FEDERACIÓN CANARIA DE DEPORTES AÉREOS

Reunión con ENAIRE, celebrada 11-4-2025, on-line plataforma Zoom

Orden del día; **Modificación CTR de Fuerteventura**

ZONA PROPUESTA POR FEDCA

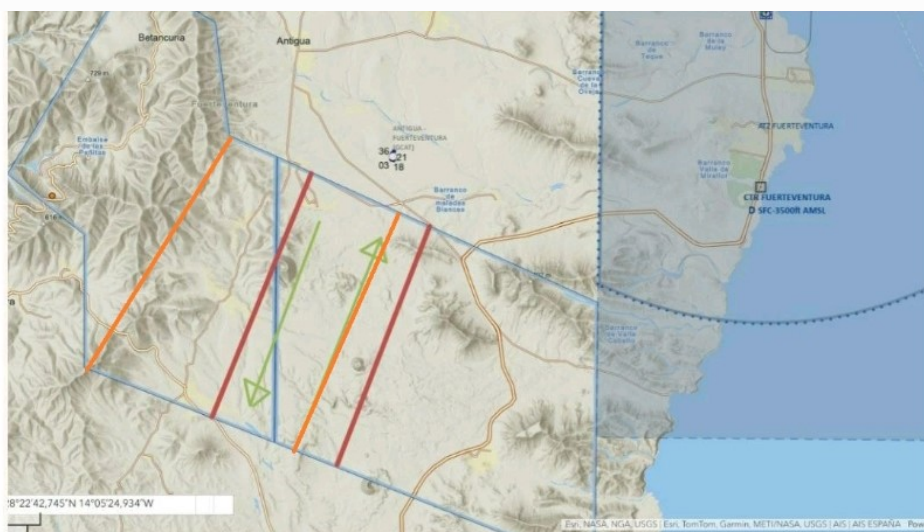
Desplazando el lado ESTE del pasillo aéreo actualmente propuesto 1 kilómetro hacia el OESTE no se comprometería la operativa del aeródromo del Jarde. Desplazando 2.5 km (hacia el oeste el lado OESTE del pasillo aéreo propuesto hasta el Morro Janana (Sierra de Betancuria) se salvaría la operativa mínima del vuelo libre en la isla. El espacio aéreo que se ocuparía es absolutamente inútil para las operaciones de aeronaves comerciales, dada la altitud de la sierra.
